เรื่อง แจ้งข้อมูลการเปลี่ยนลักษณะ ขนาด และรูปแบบการต่อทอหมายเลขตัวรถของรถยนต์

เรื่อง : หนังสือรับรอง "การเปลี่ยนแปลงตัวอักษรการตอกเลขตัวรถของ โตโยต้า ไฮเอช คอมมิวนิเตอร์ เครื่องยนต์เบนซิน (TR)"

เรื่อง : หนังสือรับรอง "การเปลี่ยนแปลงตัวอักษรการตอกเลขตัวรถของ โตโยต้า ไฮเอช คอมมิวเตอรส์ ดีเซล 3.0 ลิตร"

Subject : Car VIN number change

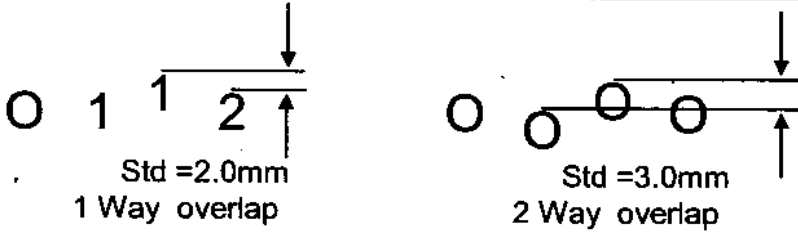
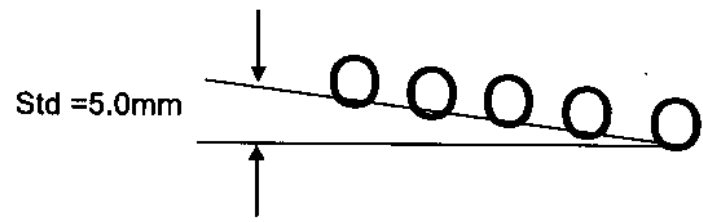
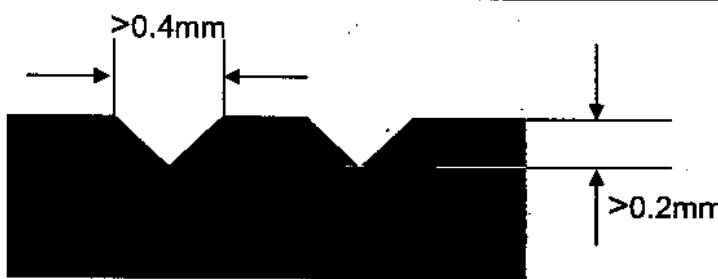
เนื่องด้วยทาง บริษัท โตโยต้า มอเตอร์ ประเทศไทย จำกัด ได้รับเอกสารแจ้งการเปลี่ยนแปลงแบบตัวอักษร (font style) การตอกเลขตัวรถ (VIN) ของรถยนต์ โตโยต้า ไฮเอช คอมมิวนิเตอร์ เครื่องยนต์เบนซิน 2.7 ลิตร (TR) จาก บริษัท โตโยต้า ออโต้เว็คส จำกัด (TAW) ซึ่งจะเริ่มจำหน่ายช่วงปลายเดือนพฤศจิกายน 2557 นี้

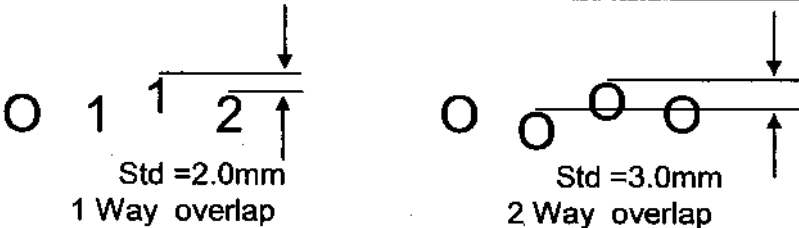
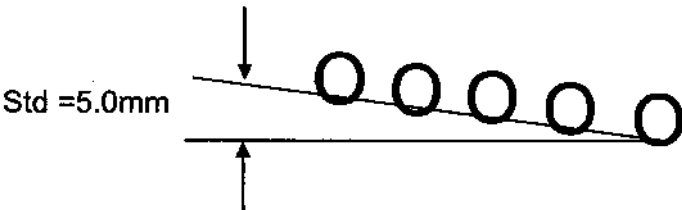
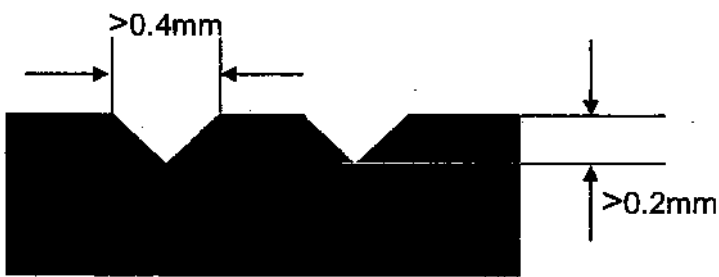
According to HIACE model had plan to change car VIN number "font style" as existing condition by stamping , new condition by scratching. And also font style was change as shown below

New font style

Existing font style

New condition will start production from 28 April 2014.
